**Avis de la mission régionale d'autorité environnementale
de la région Occitanie sur le projet de révision allégée
du plan local d'urbanisme
de la commune de Rieumes (31)**

n° saisine 2018-6279
n° MRAE 2018AO45

Zonage actuellement en vigueur

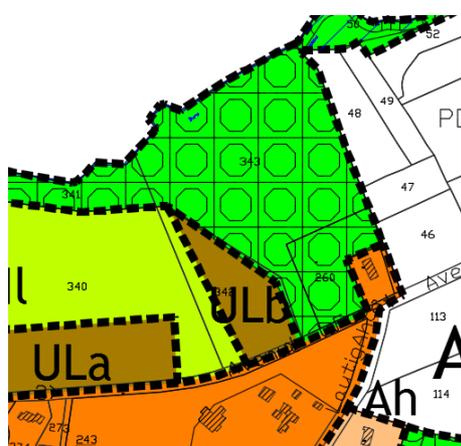
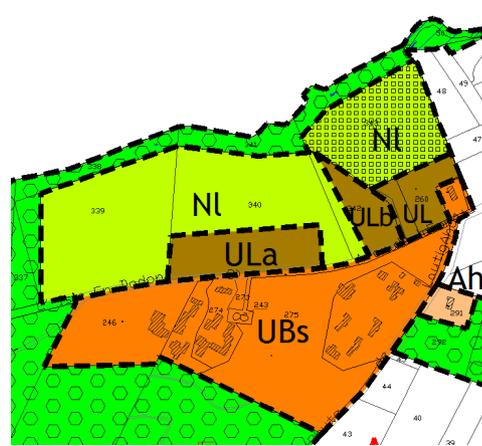
Le secteur concerné par le projet est entièrement inclus dans la ZNIEFF de type 1 « Forêt de Rieumes et de Lahage » (contrairement à ce qu'indiquent les cartes des pages 13 et 18 du rapport de présentation), dont l'essentiel des enjeux biologiques sont liés aux forêts de chênes et à la flore de sous-bois qui s'y développent. Un état initial naturaliste a été conduit sur la base d'une unique journée d'inventaire réalisée en avril 2017. Quelques espèces de flore identifiées sont listées dans le dossier mais aucune espèce de faune n'est citée. Il est simplement indiqué que le site possède un intérêt potentiel pour l'avifaune et les coléoptères saproxyliques. De plus, l'état initial ne propose pas d'évaluation des niveaux d'enjeux pour les types d'habitats, la flore et la faune identifiées. Il ne précise pas la localisation des types d'habitats naturels d'intérêt.

Le rapport de présentation indique maintenir les boisements par une identification d'une grande partie du site amenée à être classée en zone NL. Cependant aucune précision n'est apportée sur la superficie amenée à être déboisée sur l'ensemble du site, sur le nombre d'arbres amenés à être supprimés ou leur qualité.

La MRAe note que le dossier a évolué dans un sens plus favorable à la préservation de la biodiversité depuis la décision de soumission à évaluation environnementale. Ainsi, il était initialement prévu de supprimer l'EBC sur la totalité du terrain et aucune autre mesure protectrice n'était envisagée dans le document d'urbanisme. Le projet prévoit dorénavant :

La MRAe recommande que le caractère suffisant de la bande de 30 m de part et d'autre de la Bure soit examiné afin de maintenir une continuité écologique suffisante, comme prévu par la prescription P13 du SCoT. La mesure de compensation qui prévoit une reforestation est a priori positive si elle est localisée à côté d'un bois et classée en EBC; elle devra être justifiée, quantifiée et localisée afin d'estimer sa pertinence et son efficacité. Par ailleurs les mesures qui seront à respecter par le porteur de projet devraient être précisées, la condition de ne pas porter atteinte à la sauvegarde des espaces naturels restant quelque peu évasive pour guider l'instruction du dossier de permis.

La MRAe recommande par ailleurs que le rapport de présentation soit complété par une qualification, une hiérarchisation et une localisation des niveaux d'enjeux naturalistes.

La MRAe recommande de préciser la superficie totale amenée à être déboisée, la présence éventuelle d'arbres remarquables et le nombre d'arbres concernés.
